<p>地域の会（ 8 . 1 9 ） 東京電力に対する 資料公開請求事項</p>					
<p>・ 柏崎刈羽原発の地盤地震に関し 8 月 3 日開催の「地域の会」での東電説明に関係して以下の資料を求める。</p>	<p>東京電力（株）の西山層や安田層についての評価は、以下のとおりです。</p>				
<p>1 . 原子炉支持地盤西山層に関する事項</p> <p>東京電力は、原子炉支持地盤は新第三紀鮮新世前期の地層であり、堅牢な岩盤であると主張している。</p> <p>西山層が新第三紀鮮新世前期の地層であるとする根拠は何か</p> <p>化石分析・火山灰分析は実施したか。実施したなら、その位置（平面位置やボーリング・試掘坑等の標高、層準）と分析結果（分析者や分析結果）を公開し、支持地盤・西山層の堆積年代を決定した根拠資料を示されたい。</p> <p>西山層の N 3 層が西山層であるとする根拠は何か</p> <p>2・5号機以降の安全審査申請書では、西山層を下部から N 1 , N 2 , N 3 と区分し、N 3 は灰爪層の可能性を示唆している。N 3 層の西山層と認定した根拠資料を示されたい。</p> <p>灰爪層に関して</p> <p>安全審査申請書では 1 号機の南荒浜側に灰爪層が存在するとされている。1 号機の申請書では灰爪層は新第三紀鮮新世後期の堆積層としている。灰爪層の年代決定の根拠資料（火山灰や化石分析結果）を示されたい。</p>	<p>< 西山層の形成年代について ></p> <ul style="list-style-type: none"> ➤ 地質調査の結果により、柏崎刈羽原子力発電所敷地周辺の新第三紀鮮新世後期～第四紀更新世前期にかけての地層は同時異相の関係にあることが明らかとなっています。この同時異相とは、同様の岩相（みため）を示す地層が地域により堆積年代が異なることです。 ➤ 地層の堆積年代を探る手がかりの一つとして、火山灰層があります。 ➤ 新第三紀及び第四紀前期の境界付近に分布する出雲崎火山灰層（別紙 1 参照）を鍵層とした調査の結果、同火山灰層が本件原子炉施設の敷地が位置する西山丘陵では西山層の上位層である灰爪層中に挟まれていることが確認されており、西山層はその上限が出雲崎火山灰層よりも下位にあること等から判断しても、新第三紀鮮新世であることが確認できます。 ➤ 発電所敷地及び敷地の位置する西山丘陵においては、火山灰鍵層の対比結果に加えて、微化石分析、放射年代測定により新第三紀の地層であることを確認しています。 <p>< 灰爪層について ></p> <ul style="list-style-type: none"> ➤ 敷地の灰爪層については、その岩相から灰爪層と判断し、その年代については西山層と整合関係であるから、新

図1 第四紀後期の海水準変動

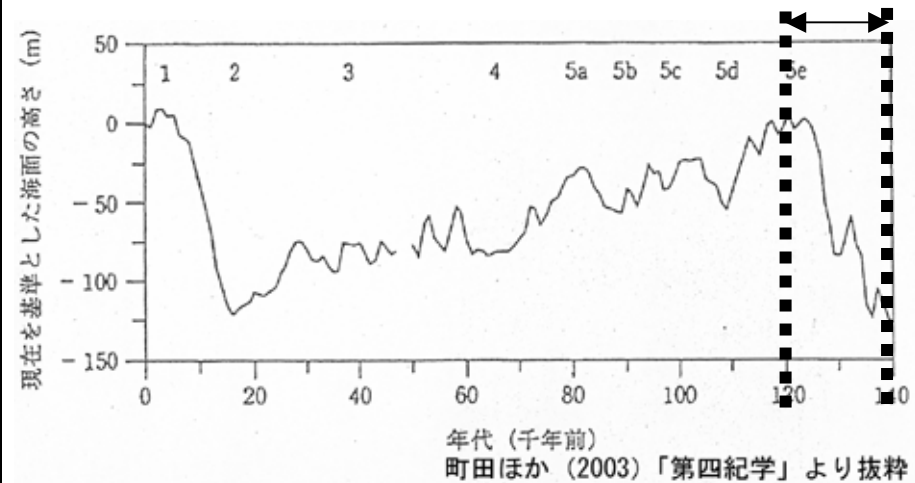
第四紀の海水準では、14万年前は氷河期で海面標高は-120mにまで低下していたとされている。

標高の高い位置での安田層海成層の存在と安田層堆積時期が氷河期（海面が低い）であるとの東電主張は矛盾するのではないかと考えられる。

東電見解（海面の低い氷河期に、高い標高に海成層が堆積した）を裏付ける客観的証拠を示されたい。

第四紀学会では、第四紀後期の海水準は、-120m～+5(7)m程度で推移したとされていると考える。

東京電力の「+30mに海成安田層が存在するという一方で、安田層堆積後の地殻構造運動はない」との主張は矛盾していると考えられるが、矛盾しないことを合理的に説明する根拠を示されたい。

- 安田層の形成時期は、図1のおよそ14万年前からおよそ12万年前にかけて、海面がおよそ-120mから+5m程度に上昇する過程で形成されたと考えています。その後、図2に示す日本列島全体の隆起に伴い現在の標高に分布すると考えています。

第 5.3 - 3 図 活断層分布と過去の地震の震央分布

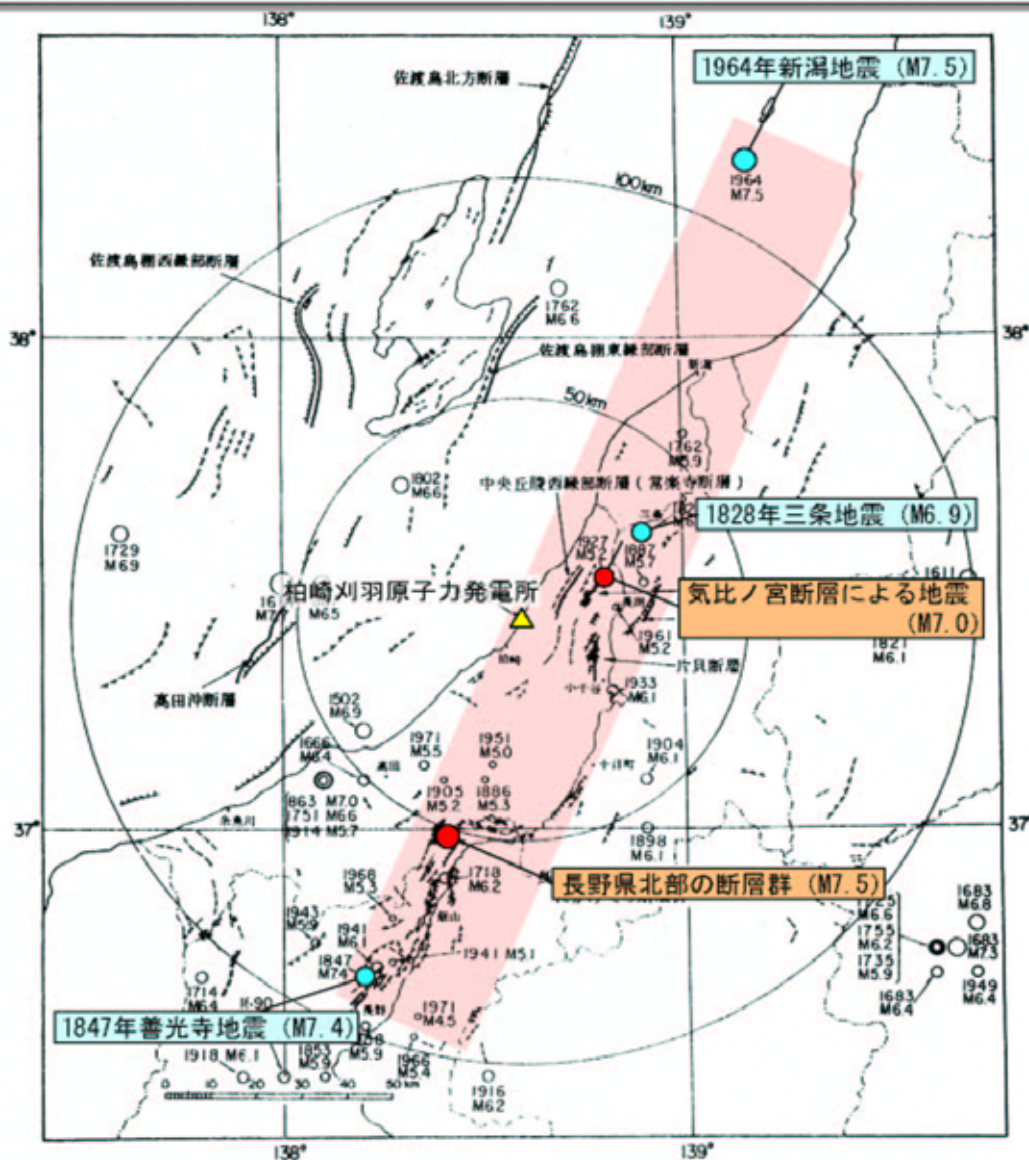
これらの中で、注目すべきは、「日本海東縁にプレート境界が存在し、その位置は信濃川沿にあることが最近のGPS観測の結果判明した。新潟地震(1967)の破壊域と善光寺地震(1847)の破壊域の間は地震がさし迫った要警戒区域、この地域はM7以上」との地震予知連絡会の大竹政和会長の指摘である。これらの指摘は、日本海中部地震(1983)や北海道南西沖地震(1993)、最近のGPS観測結果を踏まえた最新の科学的知見である。

日本海東縁プレート境界地震に関して、最近の学会や報道が誤りで、東京電力の1号機申請(1975)当時の主張が正しいとする根拠資料の公開を求める。

➤ 柏崎刈羽原子力発電所においても、当然この考え方にに基づき耐震設計上考慮する地震の評価を実施しており、ご指摘の信濃川沿いの地域で発生すると考えられている地震についても詳細な調査・検討の結果に基づき、その発電所敷地へ及ぼす影響を評価しております。

➤ 具体的には、設計用最強地震では、過去の地震として1828年の三條地震(M6.8)、活断層による地震として気比ノ宮断層による地震(M6.9)を考慮しております。

➤ また、地震地体構造の観点に基づき、信濃川沿いの地域についても様々な知見について詳細に調査・検討した上で、設計用最強地震の影響を超えるような地震での発生が否定できないものとして、同じく気比ノ宮断層による地震(M7.0)及び長野県北部の断層帯による地震(M7.5)を設計用限界地震の対象として考慮しております。
